九防企地第5546号
28.5.30

佐賀空港における自衛隊機配備等に関する説明内容等についての質問（3回目）
について（回答）

佐賀空港における自衛隊機配備等に関する説明内容等についての質問（3回目）

（平成28年4月7日付け再々質問に対する回答（その2））

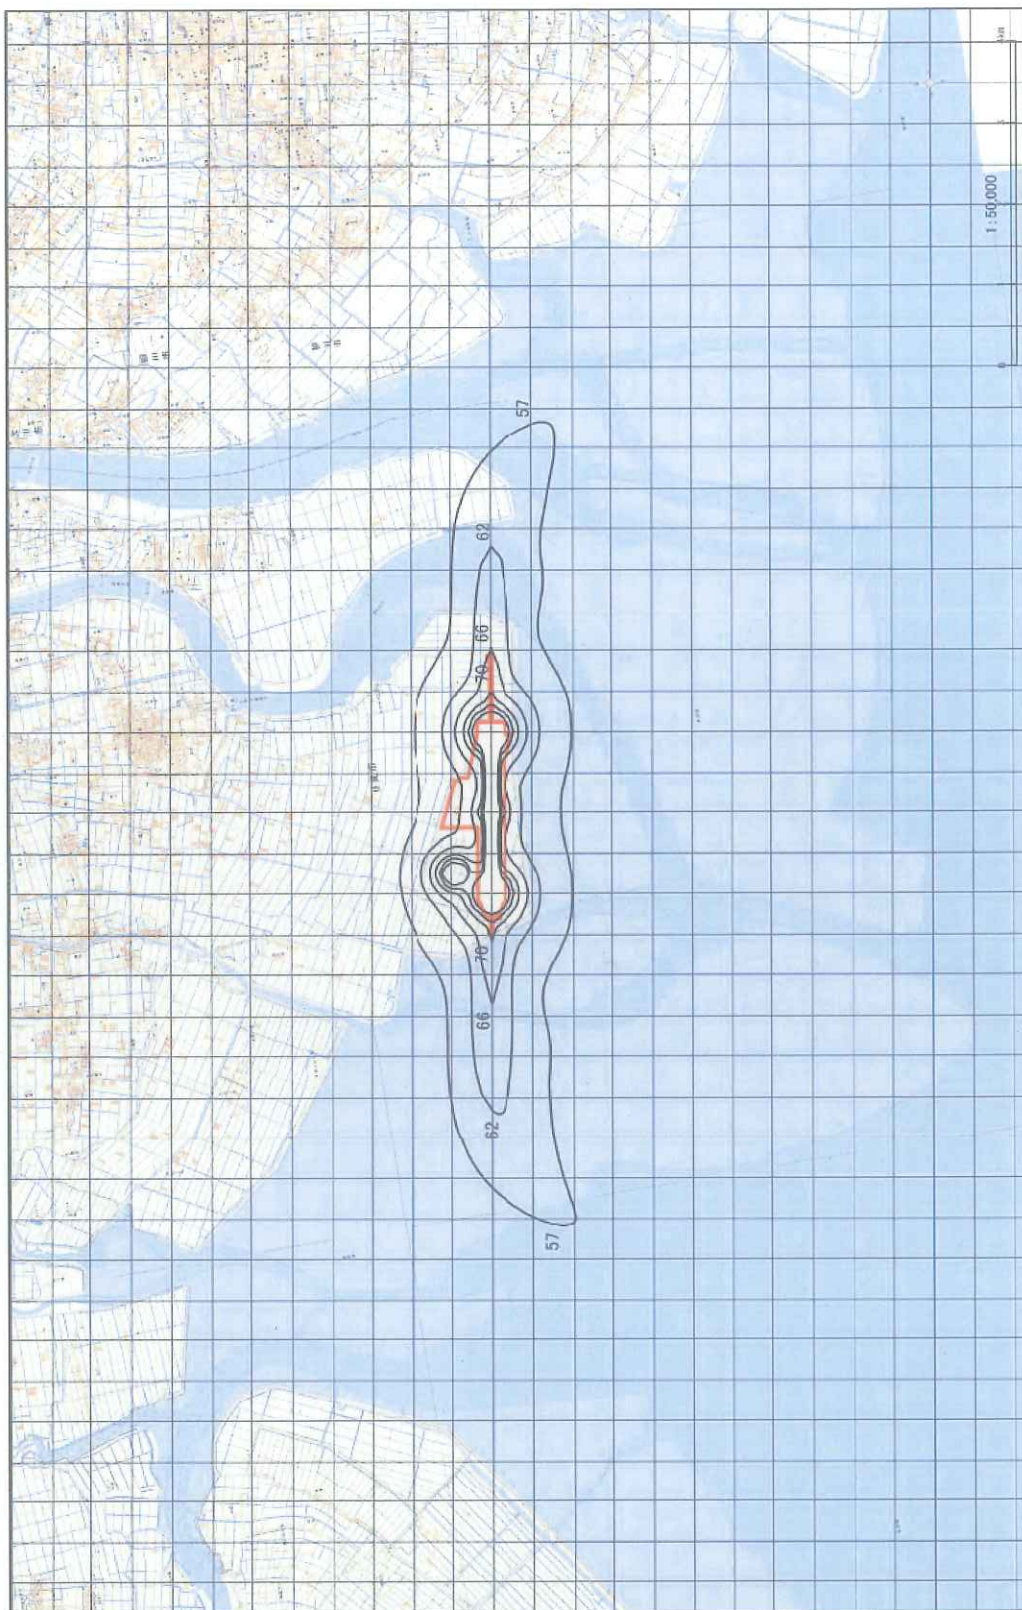
問 34 再質問 「米軍は、舗装されていない着陸帯に着陸する場合には、航空機直下の植生を回避したり、着陸時間を制限したりするなどの措置により、火災を起こす可能性を極限しているものと承知」とのことですが、自衛隊が導入されるV-22も同様な措置がとられると理解してよろしいでしょうか。

また、「火災を起こす可能性を極限している」とは、どういう意味でしょうか。「火災を起こすことはない」という意味にとってよいでしょうか。

1. V-22の運用の詳細については、今後、機体に関するマニュアル等を精査した上で定めていくこととなりますが、米軍と同様に、ご指摘のような措置も含め、安全に運用するための措置をとっていく考えです。
2. また、火災を起こす可能性を局限しているとお尋ねについては、オスプレイの運用に制限を設けることにより、すでにわずかしか起こりえない火災の危険性を、更に小さくしているとの趣旨を述べたものです。
